Številka: 35008-8/2007-MOP-236  
Datum: 16. 1. 2024

**Zadeva:** DRŽAVNI PROSTORSKI NAČRT ZA GLAVNO CESTO G2-107 ŠENTJUR-  
DOBOVEC

**Zveza:** STALIŠČA DO PRIPOMB IN PREDLOGOV Z JAVNE RAZGRNITVE  
ŠTUDIJE VARIANT S PREDLOGOM NAJUSTREZNEJŠE VARIANTE IN  
OKOLJSKEGA POROČILA, ki je potekala od 28. novembra 2012 do 28.  
decembra 2012

Slika 1: Predlog poteka trase po dveh variantah  
mag. Branko Šket, direktor šolskega centra Šentjur

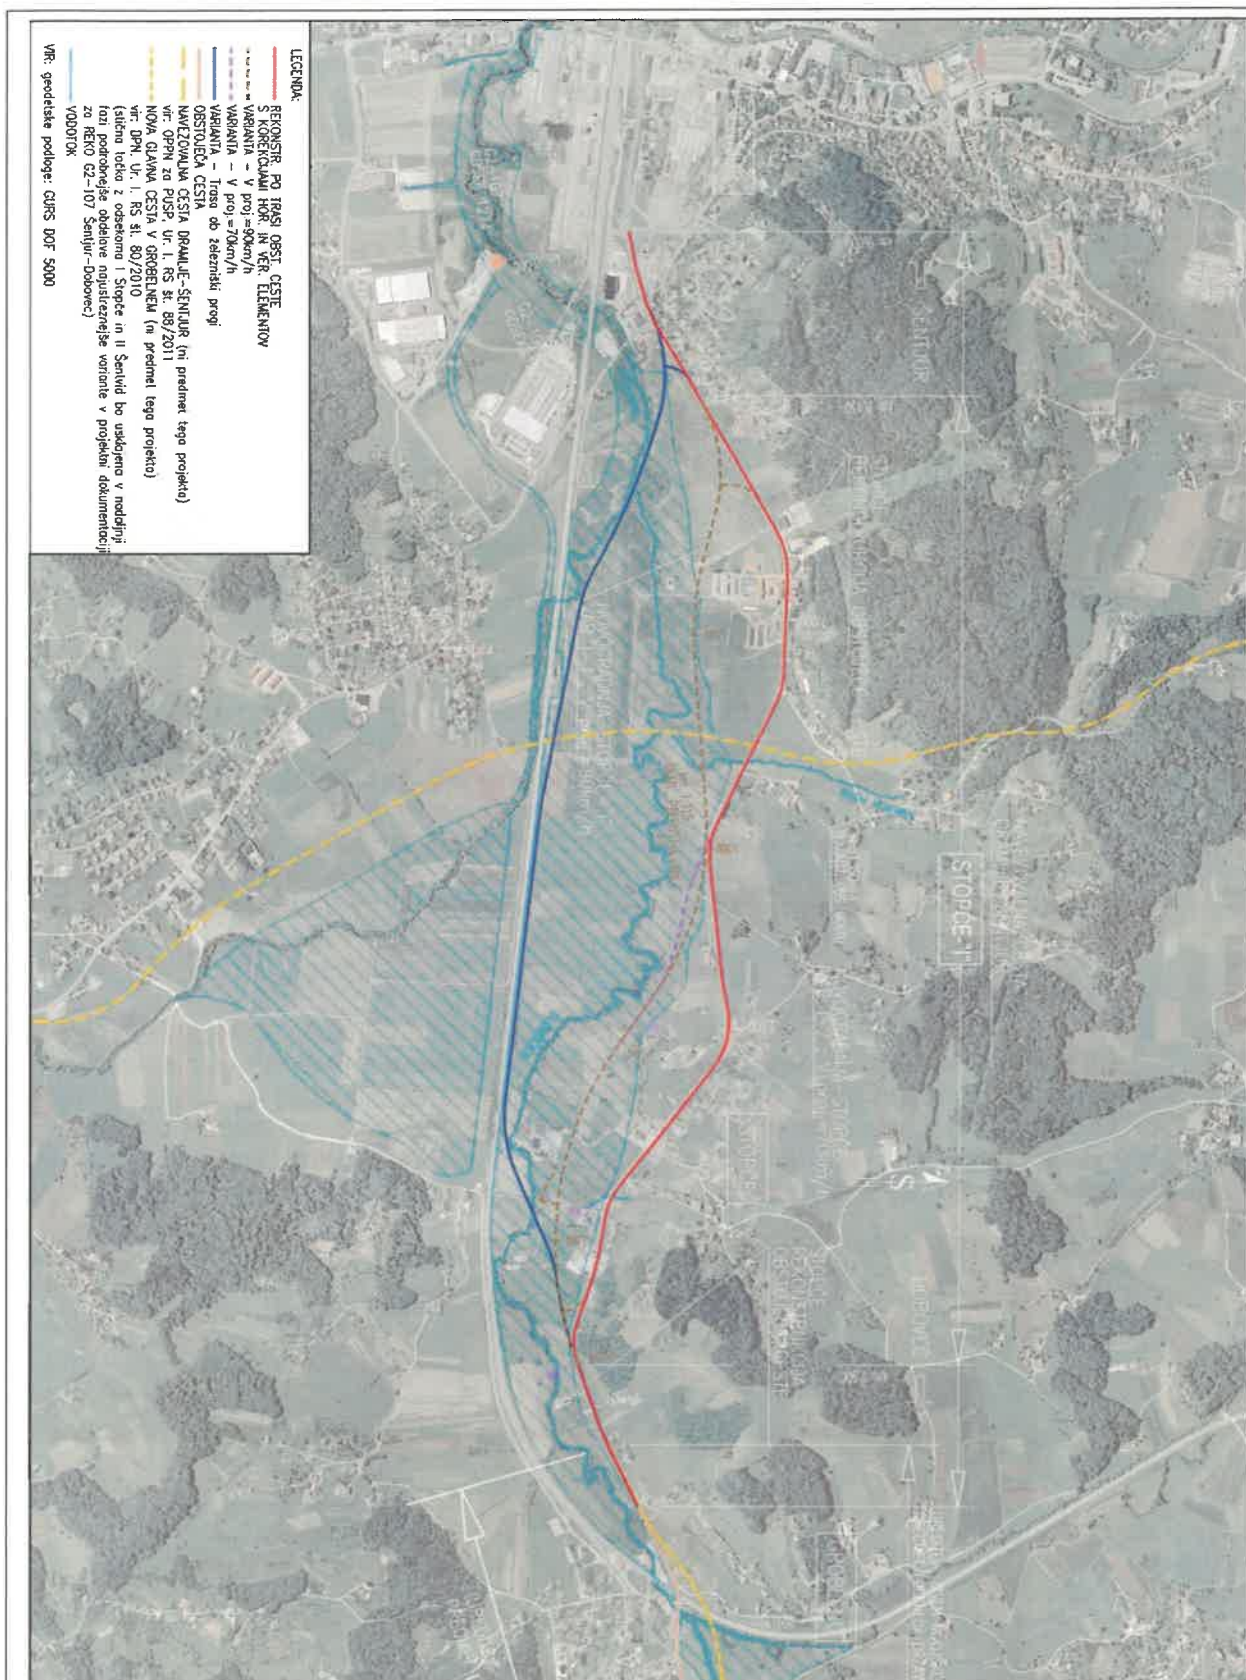
- 1.3 Šolski center Šentjur ima več kot 100-letno tradicijo delovanja in izobraževanja na področju kmetijstva. V okviru Srednje poklicne in strokovne šole ter Višje strokovne šole izobražujemo kadre na področju celotne prehranske verige, za kar se trudimo zagotoviti čimbolj optimalne pogoje za izvedbo teoretičnega in praktičnega pouka. Tako Šolski center Šentjur razpolaga z zgradbami šole in gospodarskimi poslopji, kakor tudi s šolskim posestvom, kjer se izvaja praktično izobraževanje študentov in dijakov. Hkrati ustvarjamo poligon za terenske vaje in raziskovalno delo

Predlog umestitve glavne ceste »G2-107 Šentjur- Dobovec« preko sredine dela našega posestva pri šoli je za nas nesprejemljiv, ker bi z umestitvijo tega cestnega odseka onemogočili normalno obdelovanje skupnega dela posestva v neposredni bližini šole, saj bi ga razpolovili in s tem tudi bistveno povečali nevarnost za udeležence praktičnega pouka in drugih oblik izobraževalnega procesa. Tako bi bil nemogoč prehod ljudi preko ceste, kakor tudi traktorjev in kmetijske mehanizacije, s tem pa tudi obdelovanje teh razpolovljenih površin, kar pomeni, da ne bi več imeli možnosti praktičnega usposabljanja na zemljiščih preko ceste, ki so zaradi svoje neposredne bližine šole za nas bistvenega pomena.

Naš prvi nov predlog (na priloženi skici varianta 1) je, da se navedeni odsek ceste premakne vzporedno z železnico (tik ob njej). Drugi predlog ponuja nekoliko prestavljen uvoz (varianta 2) in je tudi speljan ob železnici. Ker projektant predvideva hitrost 90 km/h, je lahko ta pogoj v celoti izpolnjen, saj je naša predlagana trasa speljana skoraj ravno, prav tako bi šlo za dosti manjše uničenje najboljših kmetijskih zemljišč.

V kolikor ti dve varianti nista sprejemljivi, potem je kljub vsemu bolje, da ostane obstoječa cesta, s tem da mora rekonstrukcija zajemati izgradnjo snemanega podhoda v neposredni bližini šole, skozi katera bo možen prehod ljudi in kmetijske mehanizacije.

Stališče glede umestitve trase na območju šolskega centra Šentjur: Pripombe so upoštevane, najprej je bil preučen predlog prestavitve trase ob železnico, nato so bile preverjene variante rekonstrukcije obstoječe ceste z izvedbo pokritega vkopa na območju šolskega centra Šentjur.

Na podlagi predloga poteka tras po dveh variantah (Slika 1) je bila najprej preverjena trasa, ki se v največji meri izogne zemljiščem Šolskega centra Šentjur, hkrati pa elementi ustrezajo projektni hitrosti Vp 90 km/h (kot pri varianti I-1) (modra trasa na Sliki 2). Dolžina trase znaša 2,93 km. Medtem ko varianta I-1 večinoma poteka ob robu poplavnega območja, nova trasa najprej prečka poplavno območje, potem poteka vzporedno z železniško progo, na koncu odseka pa se priključi na odsek Grobelno s ponovnim prečkanjem poplavnega območja. Priključek predvidene navezovalne ceste Dramlje – Šentjur na predlagano novo traso glavne ceste je v celoti lociran v poplavnem območju ter v neposredni bližini železniške proge. Nova varianta glede na predhodne variante zahteva tudi več objektov (prepustov, mostov...) in verjetno tudi regulacijo Voglajne in Slomščice, kar predstavlja večje stroške izvedbe. Nova varianta je zato ocenjena kot manj ustrezna od variante I-1.

Slika 4: Poplavno območje potoka Slomščice

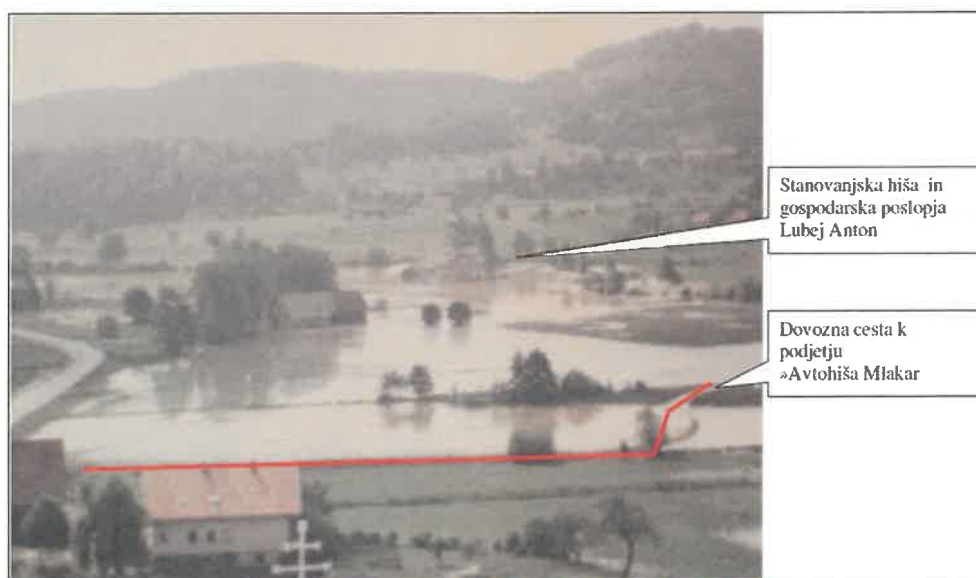
Glede na razgrnitev najustreznejše variante posodobitve ceste Šentjur–Dobovec Krajevna skupnost Grobelno zavzema stališče: projekt je potrebno izvesti tako, da se kvaliteta bivanja na območju poplavnega področja potoka Slomščice za 4 najbolj ogrožene domačije ne bo spremenila. Na tem prostoru je tudi objekt Avtohiše Mlakar. Vse to je grajeno med železnico in cesto, zato je vsako ožanje razlivnega prostora za te ljudi usodno. Potrebno je tudi razmišljati o protihrupnih zaščitah na najbolj naseljenih področjih.

- 1.7 **Pripomba ob razgrnitvi najustreznejše variante bi iz družine Ljubej bila predvsem iz poplavne ogroženosti na tem področju. Ob močnejšem deževju, ko potok Slomščica prestopi svoje bregove, smo okrog in okrog zaliti z vodo. Do točke, ko bo zalilo naše notranje prostore, manjka samo 10 cm. Ob zmanjšanju razlivnega prostora smo obsojeni na vodno ujmo iz katere se ne bomo več rešili. Projekt naj bo izdelan tako, da nam zagotovi zdajšnjo kvaliteto bivanja na tej lokaciji.**

Stališče glede poplavnega območja: Pripomba bo smiselno upoštevana v nadaljevanju priprave strokovnih podlag in državnega prostorskega načrta. Poplavno območje Slomščice na odseku I-Stopče je bilo upoštevano že pri pripravi dosedanjih gradiv in je bila trasa ceste na tem delu delno že optimizirana. V nadaljnjih fazah načrtovanja bo skladno z zahtevami Uredbe o pogojih in omejitvah za izvajanje dejavnosti in posegov v prostor na območjih, ogroženih zaradi poplav in z njimi povezane erozije celinskih voda in morja izdelana hidrološko-hidravlična študija. Skladno z 11. členom Uredbe bodo opredeljeni celoviti protipoplavni ukrepi, s katerimi bo zmanjšana poplavna nevarnost na sprejemljivo stopnjo, tako da bo umestitev ceste v prostor možna. Prav tako bo ob umeščanju ceste potrebno zmanjšati poplavno ogroženost obstoječih stanovanjskih objektov.

*Slika 5: Priključevanje obstoječe ceste G2-107 na traso nove ceste*

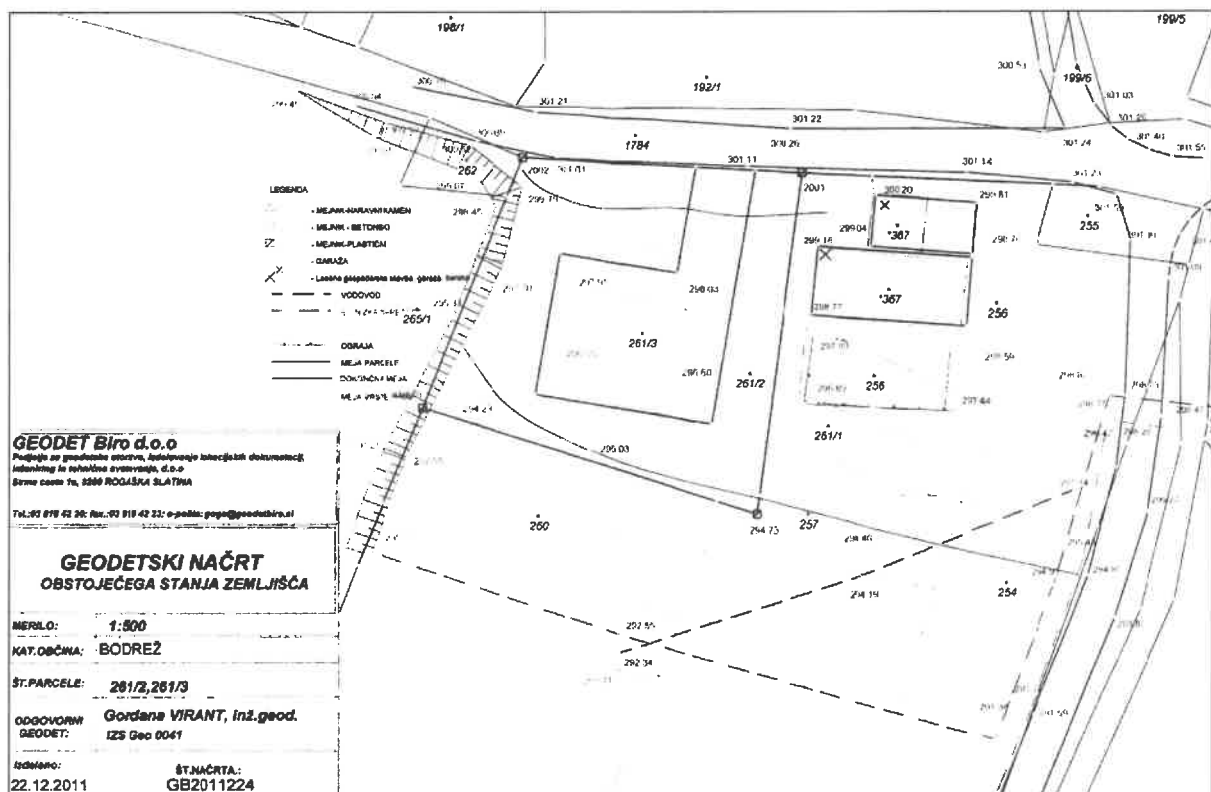
**a. Kako in kje bo obstoječa cesta skozi naselje navezana na predvideno obvoznico?**

**b. Ali se bo obstoječi nivojski prehod preko železnice (km 6.620) po izgradnji obvoznice ukinitil?**

Stališče glede navezave obstoječe ceste na obvoznico: Za priključitev obstoječe ceste G2-107 na traso nove ceste je z obeh strani predvidena ureditev trikrakega križišča. Ravno tako je ureditev trikrakega križišča predvidena za priključitev ceste za naselji Bodrež in Gorenja vas. Odsek lokalne ceste od Gorenje vasi do obstoječega priključka na G2-107 v km 6,630 se ukine.

Stališče glede obstoječega nivojskega prehoda preko železnice Senovica: Obstoječ nivojski prehod preko železnice Senovica se po izgradnji obvoznice Šentvid ukine.

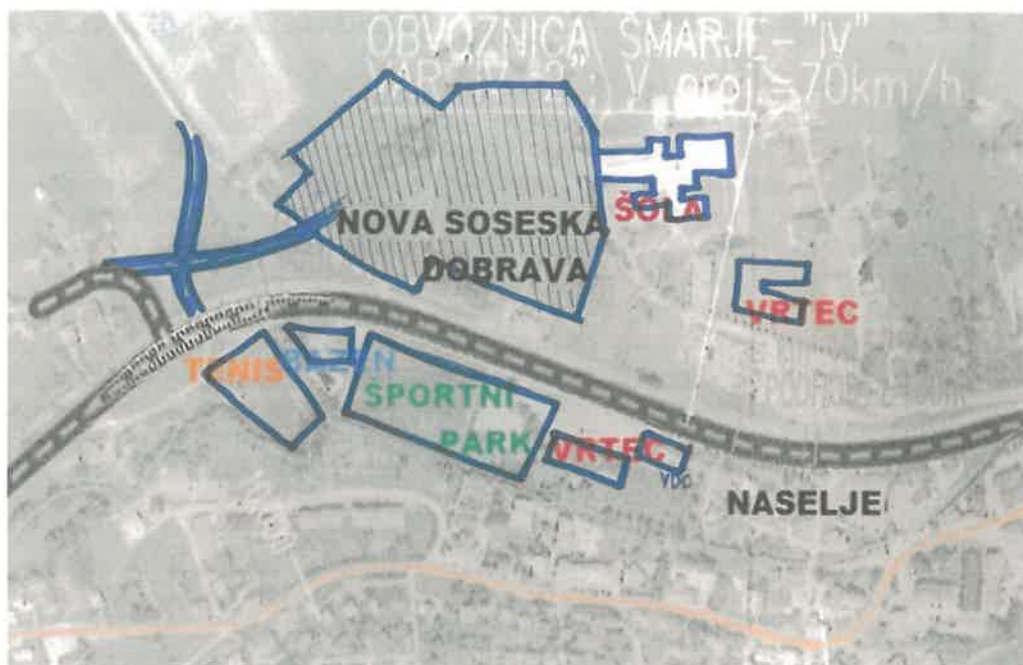
4.2 V letu 2003 je bila za odsek IV Šmarje pri Jelšah razgrnitev nove obvozne ceste, ki naj bi tekla cca 100 m severneje in to med naseljem in železniško progo. Z negotovanjem vseh prisotnih o nesprejemljivi varianti je kmalu po razgrnitvi vse povsem utihnilo. Ker je obvozna cesta prepotrebna zaradi razbremenitve mestnega jedra, bi morala stroka prevzeti odgovorno nalogo in iskati nove dolgoročne rešitve za ureditev normalnega pretoka prometa brez škodljivih dejavnikov kot so hrup, škodljivi izpušni plini ter v zadovoljstvo vseh stanujočih v tem okolju. Izdelovalec sedanje projektne dokumentacije OMEGA consult d.o.o. navaja v svoji študiji argumente, kaj s prostorsko ureditvijo pridobijo uporabniki in to zmanjšanje porabe goriva, zmanjšanje hrupa in zmanjšanje onesnaženja zraka, kar ne velja za odsek Šmarje pri Jelšah in je v popolnem nasprotju z zdravo pametjo.

V nobenem primeru ne bomo dovolili gradnje obvozne ceste iz sprednjih vrat na zadnja vrata, saj je zmotno in bi bila povzročena nepopravljiva škoda ter ogromno nekoristno zapravljenih finančnih sredstev. Nove možnosti je potrebno ponovno preučiti s stroko in s soudeležbo civilne iniciative, da pridobimo optimalno rešitev, katera naj zadovolji krajane Šmarja, kakor tudi s prostorskega in okoljskega vidika. Apeliram na stroko iz občinskih struktur kakor tudi na ministrstvo za infrastrukturo in prostor, da ponovno prouči možnost obvozne ceste (Šentvid-Mala Pristava-Belo), o kateri se je govorilo pred tremi desetletji.

Slika 8: Južna trasa s predorom skozi Sv. Rok (Predenca)

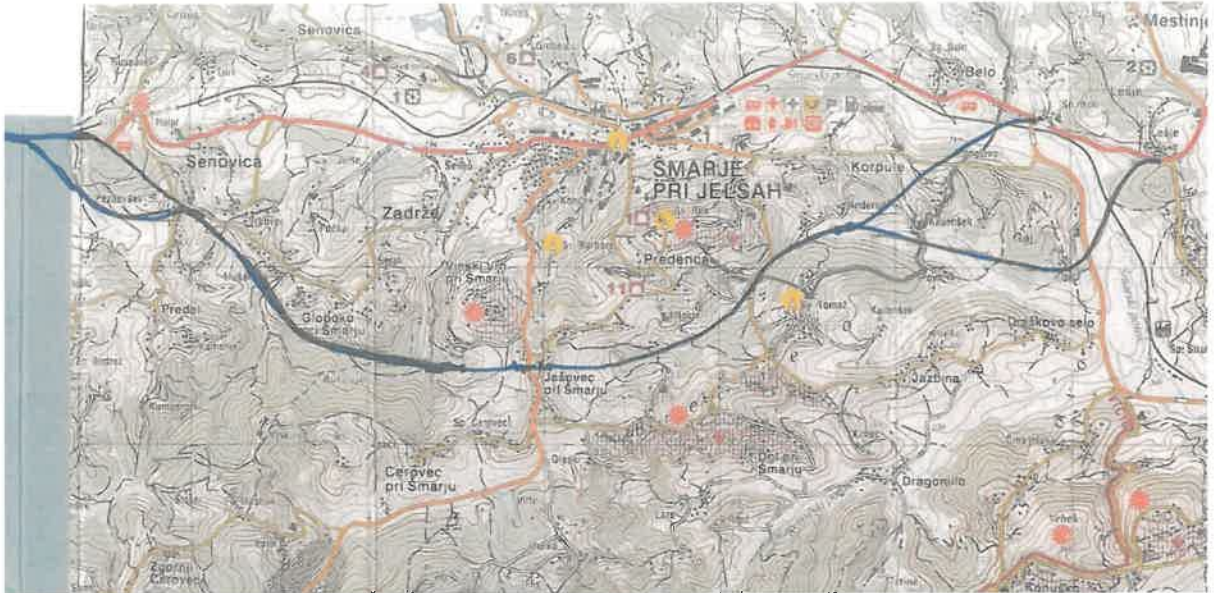
V tem smislu vas pozivamo, da še enkrat preučite predvideni IV odsek glavne ceste in prisluhnete tudi mnenju krajanov o različnih variantah, ki so že bile v preteklosti podane in celo narisane (severna obvoznica), kot tudi novim variantam (možnosti trase na južni strani naselja). Primer je dobra praksa iz kraja Zaiano di Fiemme.

Stališče glede preučitve novih variant: Pripombe so upoštevane. Za variante novo predlaganih tras obvoznice po južnem delu naselja skozi predor Sv. Rok (dve varianti) in predor Ješovec (dve varianti) so bile v obdobju 2013-2016 izdelane različne strokovne podlage. Okoljska preveritev je v teku. Po izdelavi dopoljenega okoljskega poročila bo študija variant na odseku IV Šmarje pri Jelšah dopolnjena z multikriterijsko analizo in sinteznim vrednotenjem tudi teh variant, rezultat bo predlog najustreznejše variante.

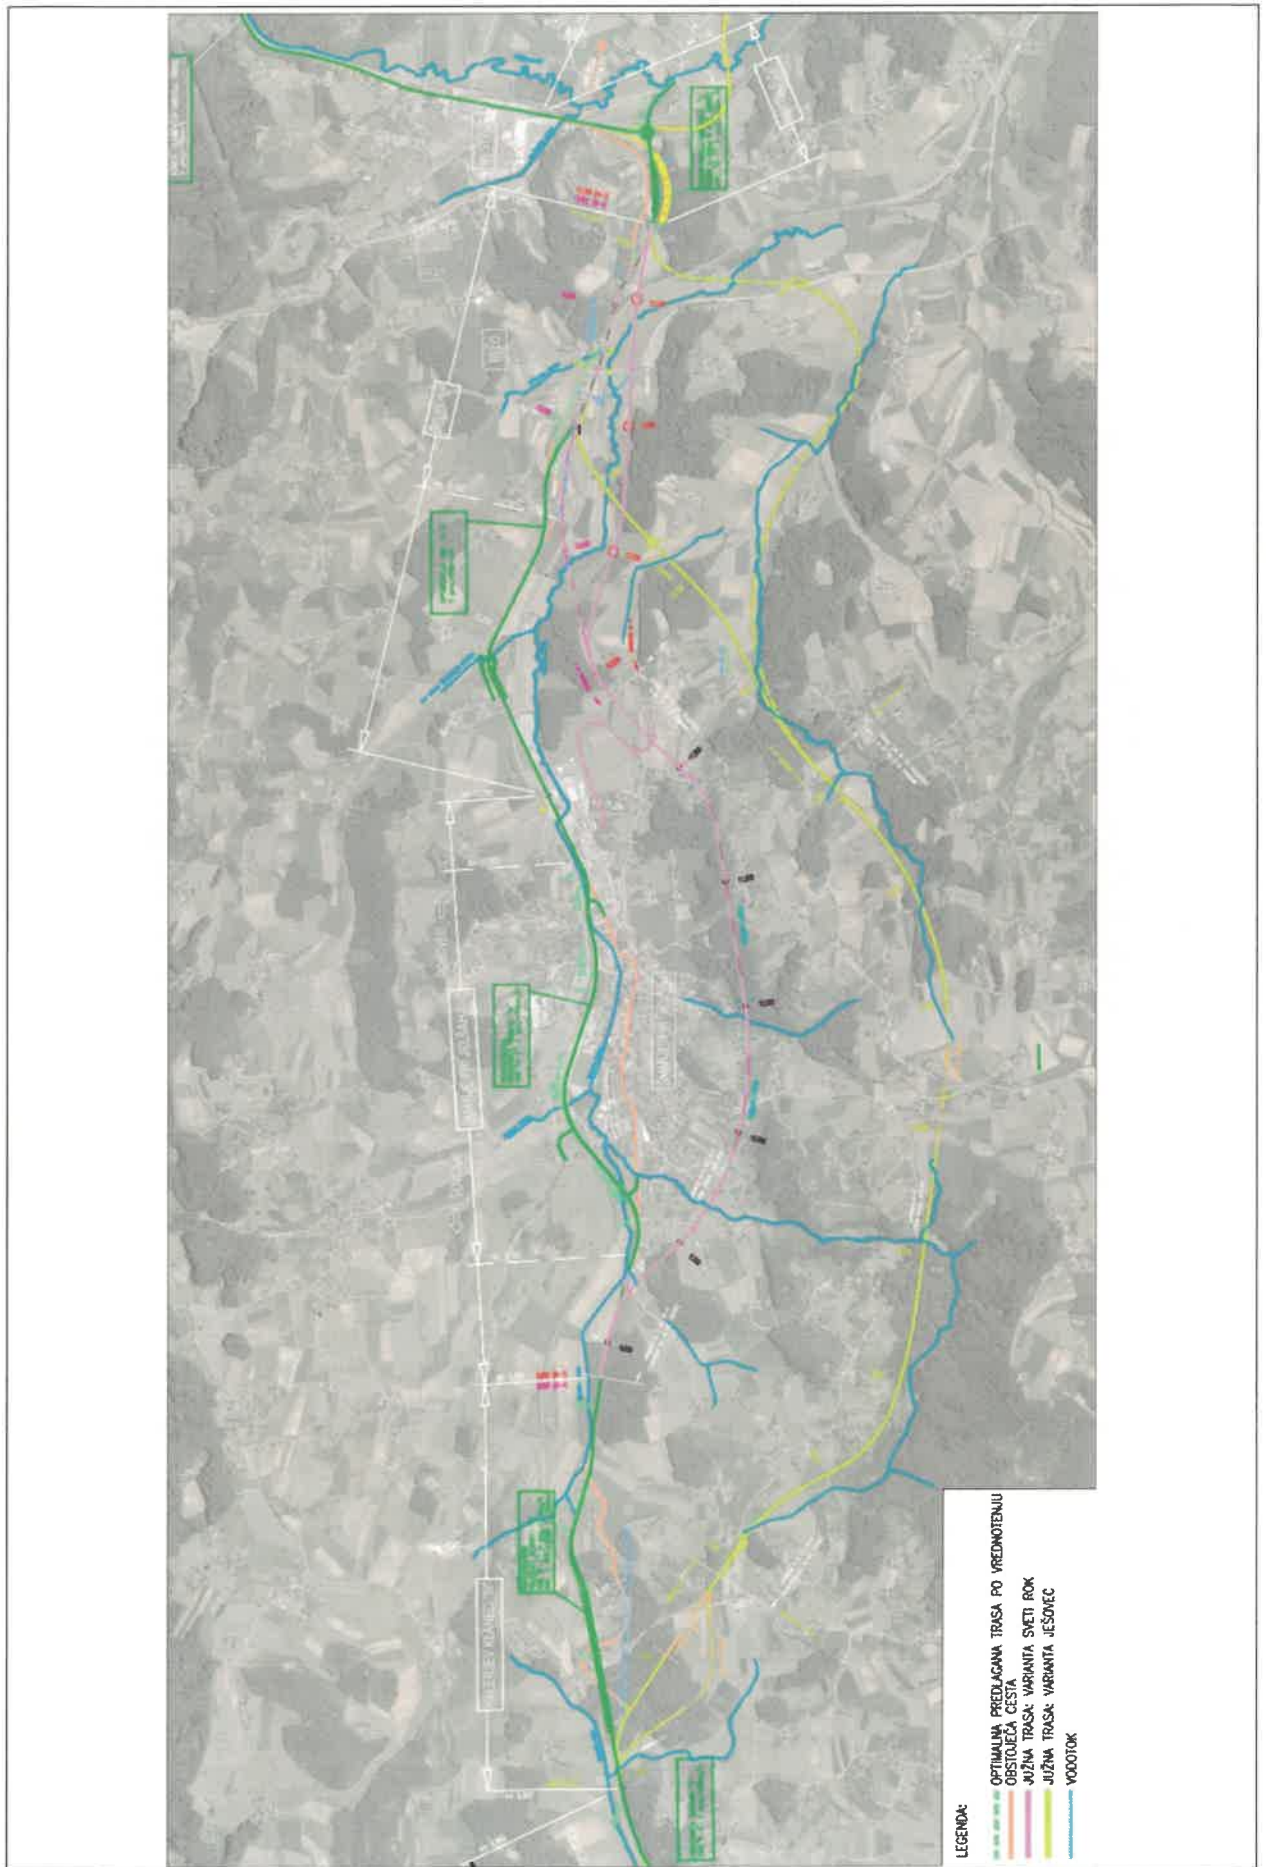
**4.10 Zakaj ne ostanemo na obstoječi trasi? Rekonstrukcija obstoječe ceste se mu zdi najprimernejša in ekonomsko bolj upravičena.**

Rekonstrukcija obstoječe ceste, ki poteka skozi naselje, ni smiselna. Zagotavljanje elementov za večjo računsko hitrost ni možno brez večjih posegov (rušitve) v grajeno strukturo. Hkrati se z rekonstrukcijo po obstoječi trasi poslabšuje tudi prometna varnost skozi naselje, povečanje hitrosti nad dovoljeno administrativno hitrost 50 km/h ni možno. Hkrati bi rekonstrukcija posegala tudi na zavarovane objekte kulturne dediščine, negativno se je do rekonstrukcije opredelila tudi občina Šmarje pri Jelšah.
